**Avis délibéré de la Mission régionale d'autorité environnementale
d'Île-de-France sur le projet de révision du PLU de Moussy-le-Neuf
(77)**

n°MRAe 2019-59

La révision dite « révision allégée n°2 »¹ du PLU de Moussy-le-Neuf vise principalement à permettre la réalisation de projets économiques dans la zone d'activité de la Barogne, en permettant notamment l'urbanisation d'une zone de 1,9 hectares de terres agricoles. La révision comprend également l'identification d'une zone agricole de 9,5 hectares dédiée au maraîchage et aux vergers, afin de répondre aux besoins alimentaires de la cantine en circuit court et local.

Illustration 4: Modification portant sur le zonage 1AUh - Source : « Évaluation environnementale (...) », page 9

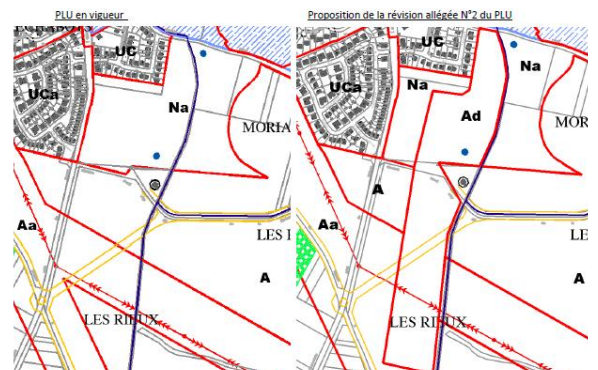
La MRAe constate que les mesures de compensation sont directement proposées, sans qu'aient été étudiées au préalable les possibilités d'évitement ou de réduction de l'impact, par des solutions alternatives (autre choix de localisation du projet hôtelier, par exemple).

Toutefois, les besoins hôteliers ne sont pas précisément caractérisés ni justifiés, d'autant que, suite à la modification apportée au projet de révision en réponse à la décision de MRAe, la destination d'habitation (qui prévoyait 80 logements sociaux et un foyer intergénérationnel) a été supprimée, l'ensemble de la zone étant désormais destinée à l'activité hôtelière¹².

Par ailleurs, le dossier ne fait pas état de réflexion quant à la recherche d'implantations alternatives au sein du tissu urbain existant. En particulier, il n'est pas envisagé d'intégrer le pôle hôtelier dans le projet de ZAC multi-sites récemment créée sur la commune.

La MRAe recommande de mettre en œuvre la séquence complète « Eviter-réduire-compenser » au regard des incidences environnementales identifiées, la compensation ne devant intervenir qu'en dernier recours et de façon justifiée.

La MRAe recommande de caractériser le besoin de la commune en matière d'hébergement hôtelier.

La MRAe recommande, pour l'implantation d'un établissement hôtelier, d'examiner parmi les « solutions de substitution raisonnables » les possibilités d'utilisation des surfaces à usage d'activité économique au sein des espaces déjà urbanisés, au sein de la ZAC multi-site par exemple.

Illustration 5: Modification portant création du secteur Ad - Source : « Évaluation environnementale (...) », page 10

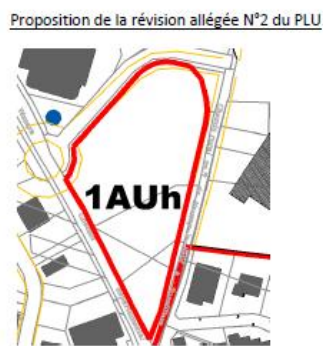
S'agissant de la proximité du secteur avec la rivière de la Biberonne, le dossier indique que le projet de maraîchage est susceptible d'entraîner une imperméabilisation des sols, sans fournir davantage d'explication. Il n'expose pas non plus d'analyse des éventuelles interactions entre l'activité de maraîchage et le cours d'eau, notamment au regard de la qualité physico-chimique du cours d'eau, des besoins éventuels en irrigation ou de la possible migration d'intrants dans les eaux de surface.

Par exemple, le choix de la localisation du secteur dédié au maraîchage n'est pas réexaminé, alors que les résultats de l'étude zone humide, qui a permis de confirmer la présence d'une zone humide, ont conduit à « geler » plus de la moitié du secteur, afin de préserver la zone humide. La pertinence du maintien du projet de maraîchage sur ce secteur peut être questionnée.

La MRAe recommande de développer l'analyse des incidences sur la rivière de la Biberonne des dispositions du règlement du zonage Ad et en particulier du projet de maraîchage prévu sur ce zonage.

La MRAe recommande d'étudier la possibilité d'implantation alternatives, sur des sites moins sensibles d'un point de vue environnemental, afin d'assurer la pérennité de l'exploitation de maraîchage et de verger.

Illustration 6: Extrait de la carte de destination générale des territoires du SDRIF

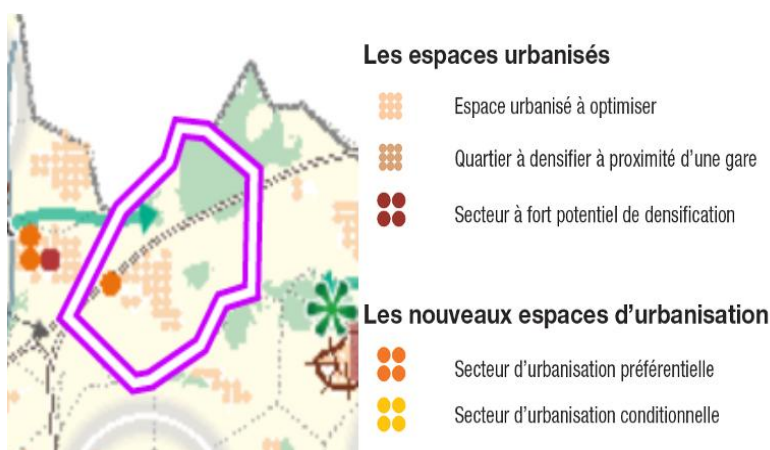
Pour mémoire, concernant le SDRIF, il apparaît que le secteur où se situe la zone agricole destinée à être ouverte à l'urbanisation au sein de la zone d'activité de la Barogne est concernée par une pastille orange (secteur d'urbanisation préférentielle) dans la carte de destination générale des différentes parties du territoire du SDRIF (Illustration 6), chaque pastille représentant une surface de 25 hectares.

Il convient de rappeler que l'existence de ces pastilles ne crée pas une obligation d'aménagement, l'ouverture à l'urbanisation devant résulter des besoins identifiés. Or, la révision du PLU de Moussy-le-Neuf portant notamment sur l'ouverture à l'urbanisation d'une zone agricole, une analyse précise des besoins de la commune, des possibilités offertes par l'enveloppe urbaine existante et, *in fine*, de la compatibilité du projet retenu avec les objectifs du SDRIF en matière de consommation d'espace, est nécessaire.

La MRAe recommande de :

- **rappeler les objectifs du SDRIF qui s'appliquent à la commune ;**
- **préciser dans quelle mesure l'ouverture à l'urbanisation d'une nouvelle zone agricole est compatible avec ces objectifs et avec la consommation d'espaces déjà engagée ;**
- **justifier le choix de cette nouvelle consommation d'espaces par l'absence d'autres alternatives dans le tissu urbain existant.**
